改善箇所説明図

改善の内容

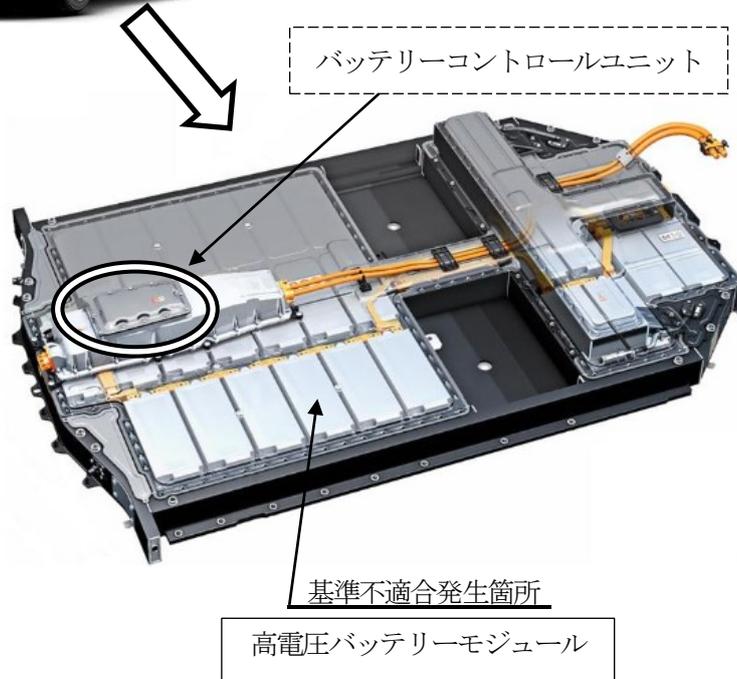
高電圧バッテリーにおいて、不適切に製造されたバッテリーモジュールが内蔵されたものがある。そのため、バッテリーモジュールの内部短絡が発生し、最悪の場合、熱によるバッテリー異常が発生し、火災に至るおそれがある。

全車両、専用テスターで車両を点検し、異常が確認されたバッテリーモジュールは良品と交換する。また、車両自己診断機能を備えた対策プログラムをインストールする。ただし、プログラムの準備に時間を要すことから、暫定措置として、ユーザーに対し定期的なバッテリーの点検入庫を要請するとともに、充電量を 80%までに制限するよう周知を行う。
